## Demande d'examen au cas par cas préalable à la réalisation éventuelle d'une évaluation environnementale

Réaménagement de parking aux abords de la gare d'Orchies

## NOTICE D'EXPLICATION / examen au cas par cas / réalisation d'un parking / Pôle d'échanges d'Orchies

Continuités piétonnes

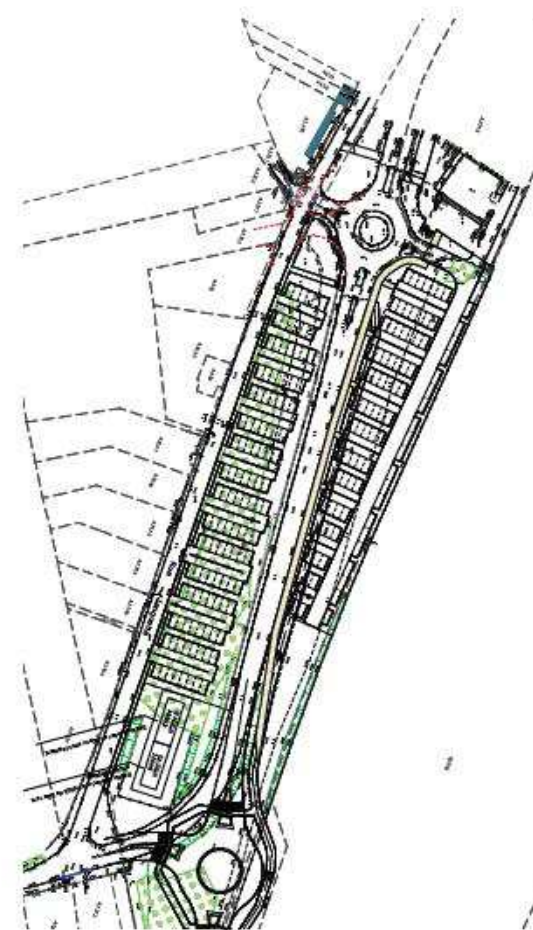
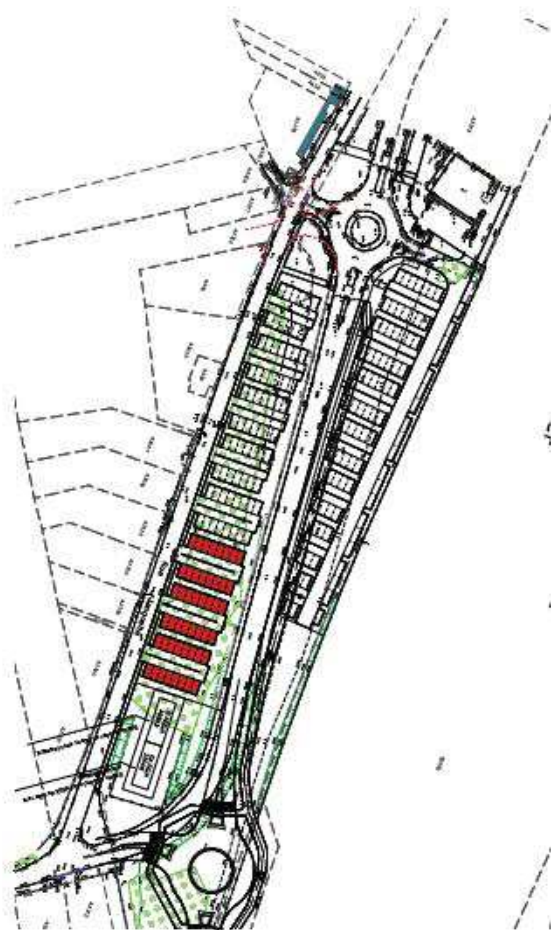
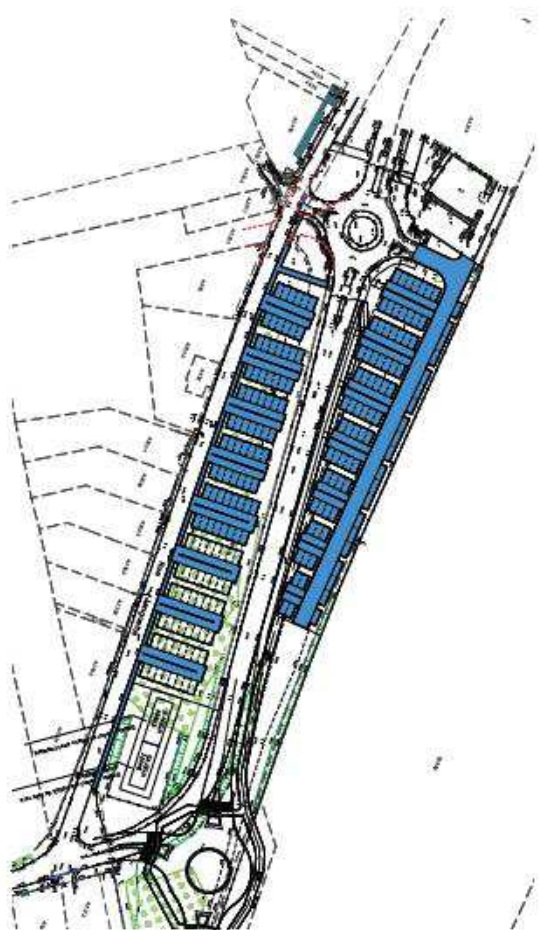
x Serait-il possible de préciser la connectivité du projet avec la gare ? Des aménagements spécifiques vont-ils être réalisés ?

Les parkings réalisés seront connectés aux trottoirs de la voie départementale et permettront de regagner l'itinéraire aménagé qui traverse le parking existant. Voir document annexe « Continuité piétonne »

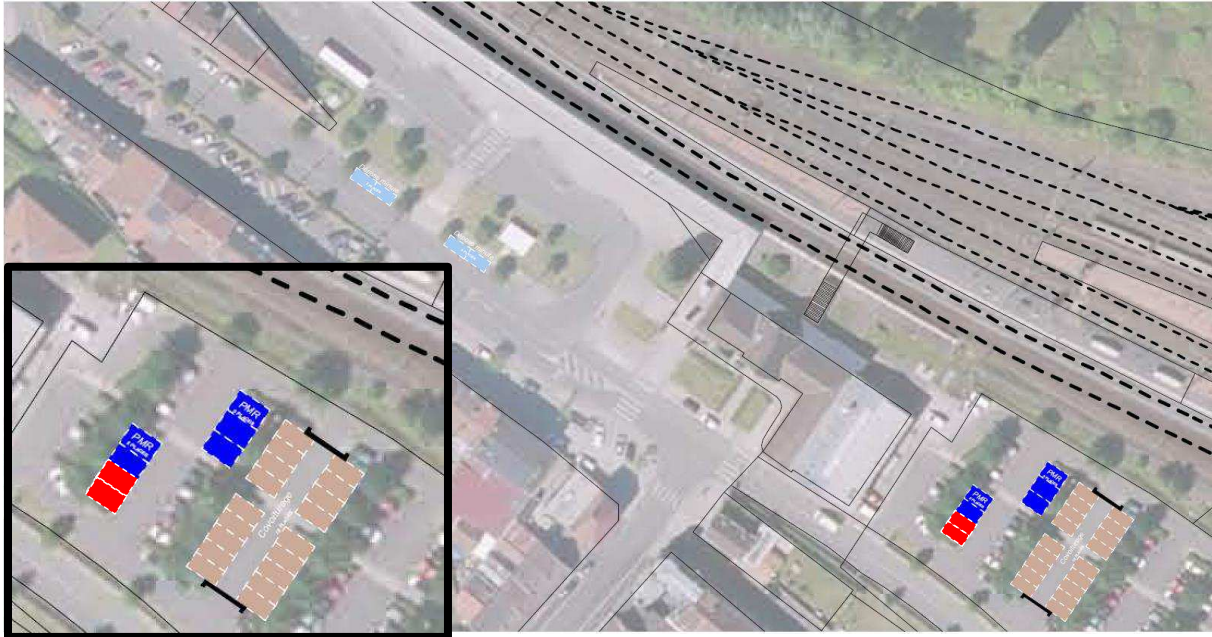
x Serait-il possible de justifier l'offre de stationnement ?

Le parking de la gare et le parking annexe sont actuellement à saturation avec 100% de remplissage et environ 90 véhicules qui stationnent sauvagement sur le parking actuel en double file et sur les parcelles en friches. Les 2 places minutes ne sont pas suffisantes avec de l'arrêt en double file sur l'avenue Kennedy. Cela implique du report de stationnement sur le domaine public périphérique.

Des études de circulation ont-elles été réalisées ? voir document annexe « circulation »

# Principe d'assainissement

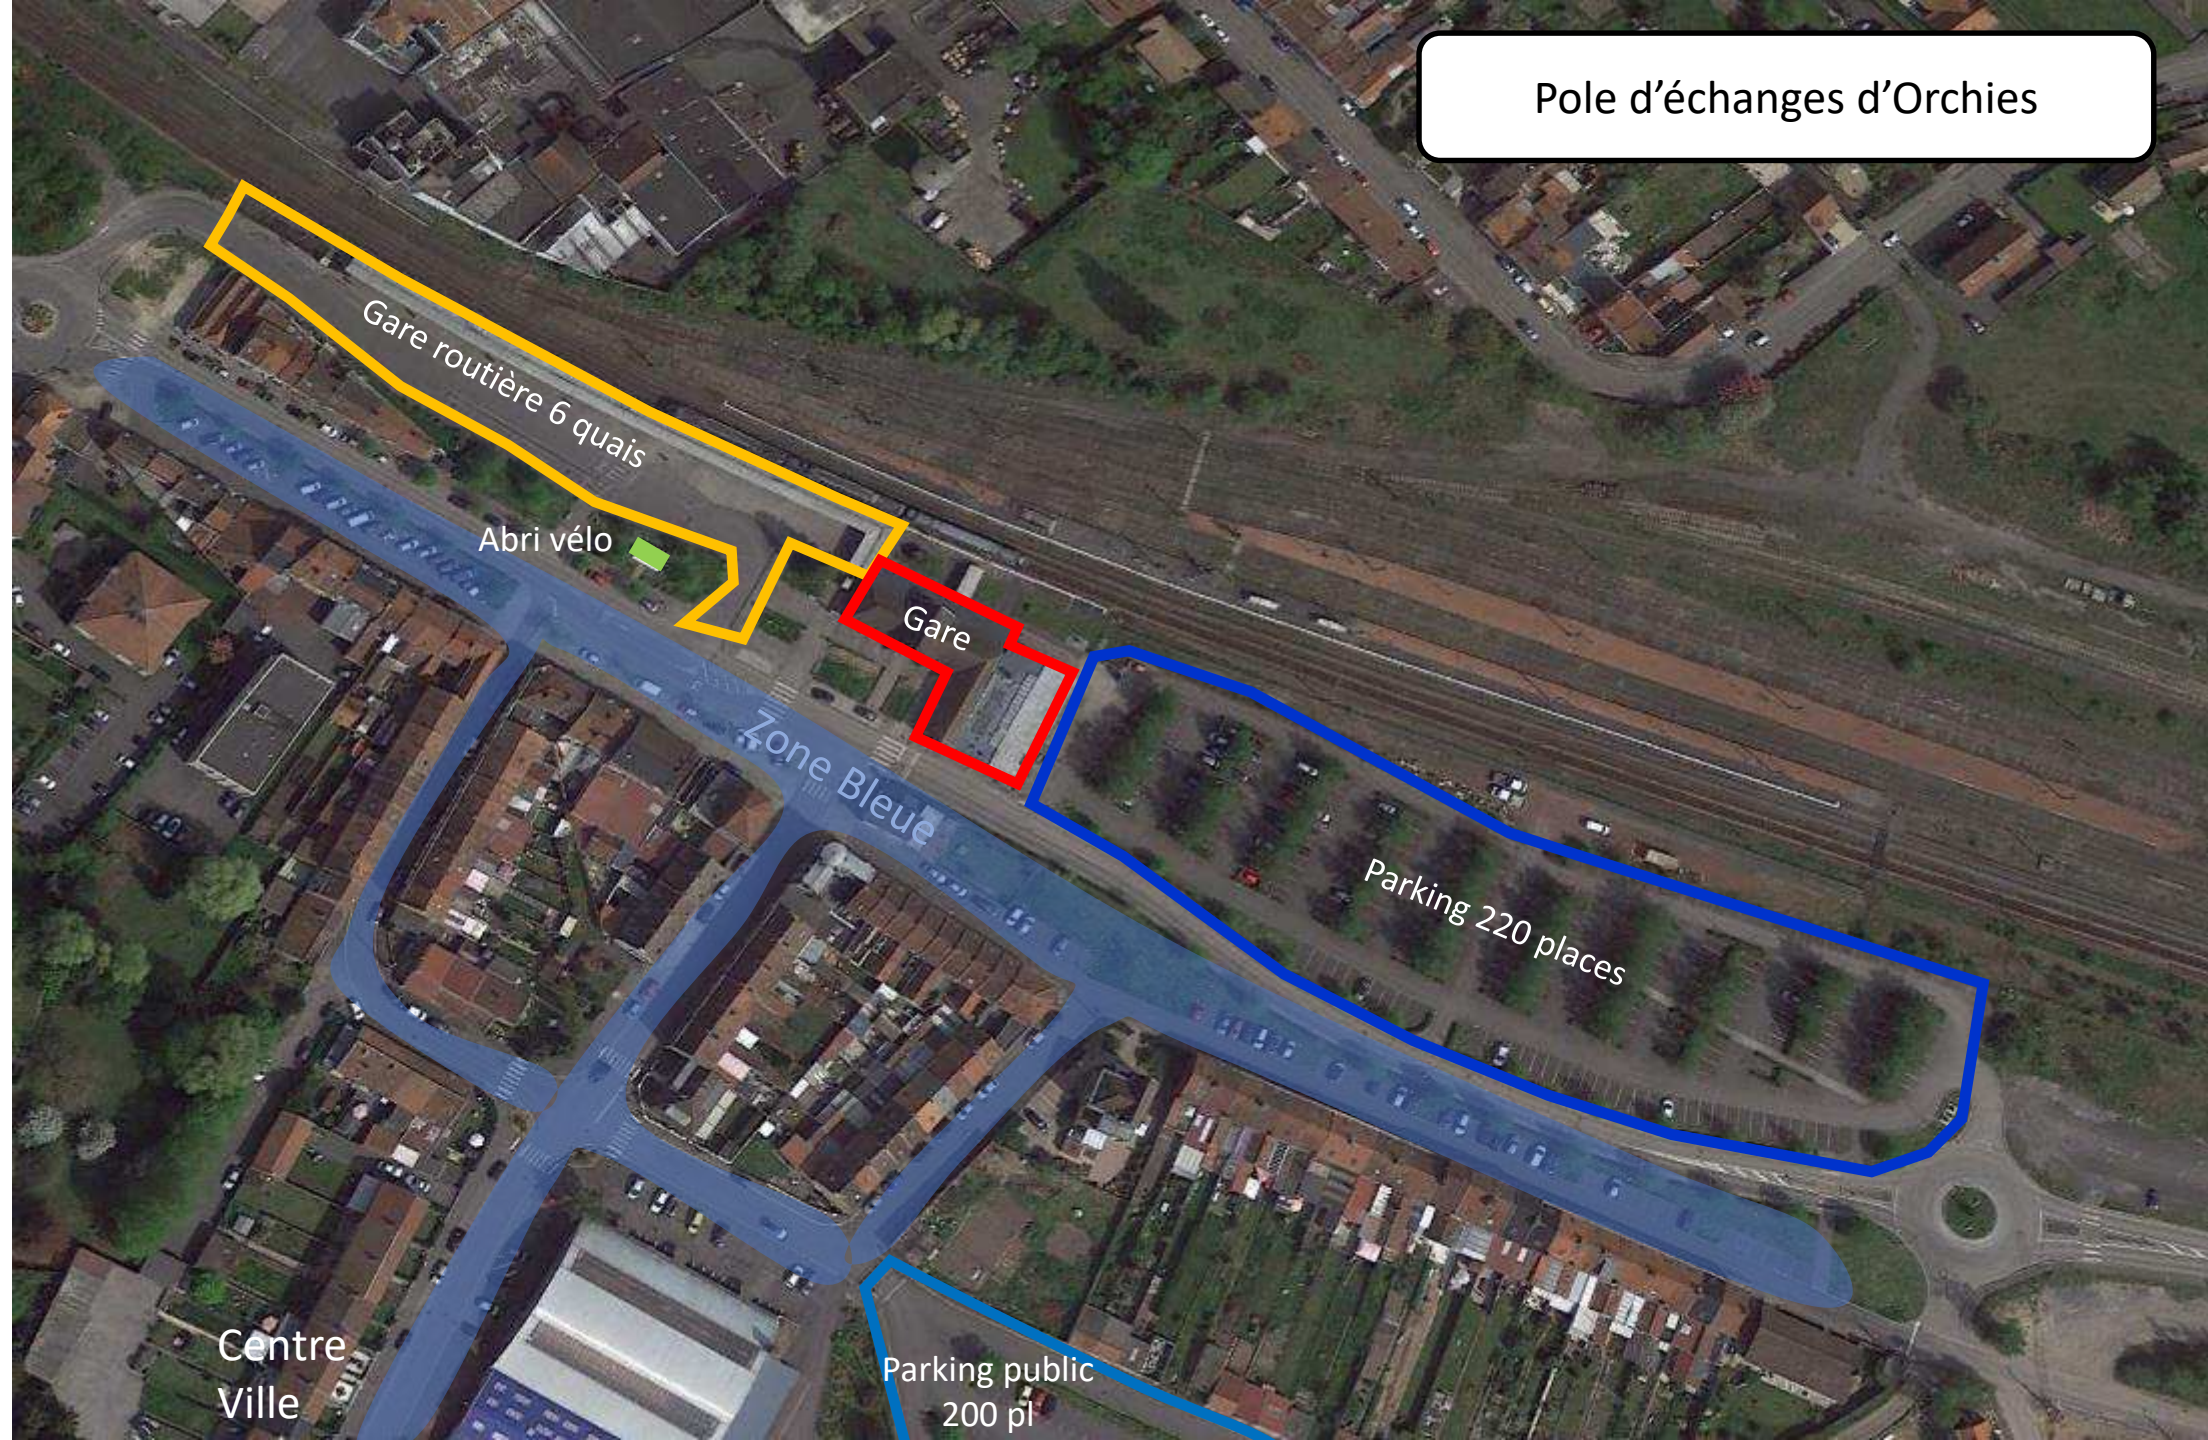
x Pourriez-vous préciser les modes de gestion des eaux ?

Nous avons opté pour un mode de gestion par infiltration et tamponnement avec rejet à débit régulé. Voir document annexe « Assainissement »
